**RESOLUCIÓN No. 1203 DEL 13 DE JUNIO DE 2025, ARMENIA QUINDIO**

**"POR MEDIO DE LA CUAL SE NIEGA UN PERMISO DE VERTIMIENTO DE AGUAS RESIDUALES DOMÉSTICAS PARA UNA VIVIENDA CAMPESTRE CONSTRUIDA EN EL PREDIO DENOMINADO 1) UR VILLAS DEL CAFÉ ETAPA I CASA 3 UBICADO EN LA VEREDA PUEBLO TAPADO DEL MUNICIPIO DE MONTENEGRO (Q) Y SE ADOPTAN OTRAS DISPOSICIONES"**

**CONCEPTO TÉCNICO DE NEGACION PARA TRÁMITE DE PERMISOS DE VERTIMIENTOS  
CTPV: 016 de 2025**

Imagen 1. Esquema corte de Tanque Séptico y Fafa.

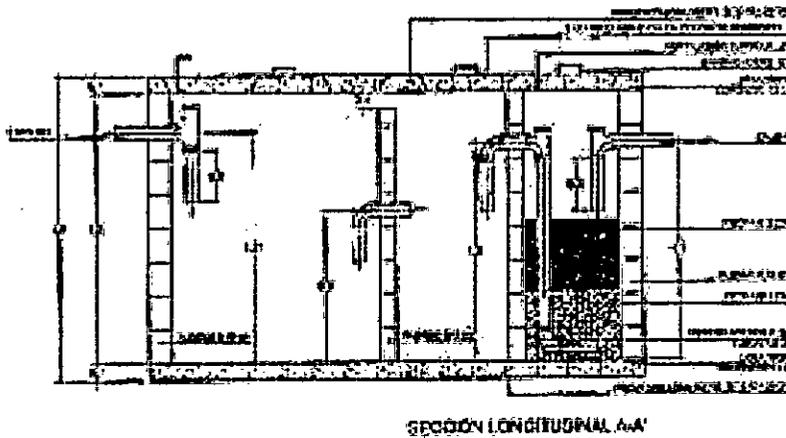
- La memoria de cálculo y diseño del STARD aportado, menciona que la trampa de grasas tendrá un ancho de 0.40m de ancho y un largo de 1.20m lo que no coincide con el plano de detalle, ya que las dimensiones no son las mismas. Adicionalmente, se menciona que se construirá un sistema séptico en mampostería de doble compartimento, el 1<sup>ro</sup> de 1.30m de largo X 1.0m de ancho X 1.50m de altura útil. El 2<sup>do</sup> de 1. 0m de ancho X 0.70m de largo X 1.50m de altura útil. Medidas que no coinciden con las tomadas en campo. El módulo FAFA se propone de dimensiones de 1.0m de ancho X 1.25m de largo X 2.10m de profundidad útil incluido el falso

fondo. Estas medidas tampoco coincidieron con las tomadas en campo. Por último el pozo de absorción propuesto presenta dimensiones de 1.50m de diámetro y 2.50m de altura útil, medidas que tampoco coincide con las tomas en campo.

- El plano de detalle del sistema séptico aportado en la solicitud no coincide con el sistema séptico observado en campo, ya que las medidas no coinciden.

**Tanque séptico vivienda:** En memoria de cálculo y planos se propone y muestra que el tanque séptico será en material de mampostería de doble compartimento, calculado con un caudal de 0.010L/seg, y una relación largo:ancho de 2:1 siendo sus dimensiones internas (en contacto con el agua) de 1.0m de ancho X 1.30m de largo X 1.25m de altura útil en el 1<sup>er</sup> compartimento, en el 2<sup>do</sup> compartimento, las dimensiones son 1.0m de ancho X 0.70m de largo X 1.25m de altura útil con un volumen final construido de 2500 Litros

**Filtro Anaerobio de Flujo Ascendente FAFA:** En memoria de cálculo y planos se propone y muestra que el Filtro FAFA, corresponderá a un tanque en mampostería, anexo al tanque séptico el cual tendrá las siguientes

dimensiones de 1.0m de ancho X 0.70m de largo X 1.25m de altura útil, con un volumen final construido de 840 Litros.

- A la trampa de grasas existente en el predio, se le deben dar las dimensiones propuestas en la memoria de cálculo y diseño. Las cuales son 0.40m de ancho X 1.20m largo X 0.70m de profundidad útil y 0.30m de borde libre para una altura total de 1.0m (**estas dimensiones deben ser internas es decir, en contacto con el agua**)

- Instalar adecuadamente y en la posición correcta los accesorios hidrosanitarios a la trampa de grasas.
- Al tanque séptico existente en el predio, se le deben dar las dimensiones propuestas en la memoria de cálculo y diseño. Las cuales son, el 1<sup>er</sup> compartimento de 1.30m de largo X 1.0m de ancho X 1.50m de altura útil. El 2<sup>do</sup> compartimento de 0.70m de Largo X 1.0m de ancho X 1.50m de altura útil. (**estas dimensiones deben ser internas es decir, en contacto con el agua**).

- Al filtro anaerobio de flujo ascendente FAFA existente en el predio, se le deben dar las dimensiones propuestas en la memoria de cálculo y diseño y planos. Las cuales son, 1. 0m de ancho X 1.25m de largo X 2.10m de altura útil incluido el falso fondo. (**estas dimensiones deben ser internas es decir, en contacto con el agua**).

- Al pozo de absorción existente en el predio, se le deben dar las dimensiones mínimas requeridas y propuestas en la memoria de cálculo y diseño. Las cuales son, 1.50m de diámetro X 2.50m de profundidad útil. (**el diámetro debe ser efectivo, es decir entre pared y pared de ladrillo y profundidad útil desde el tubo de entrada hasta el lecho del suelo**).
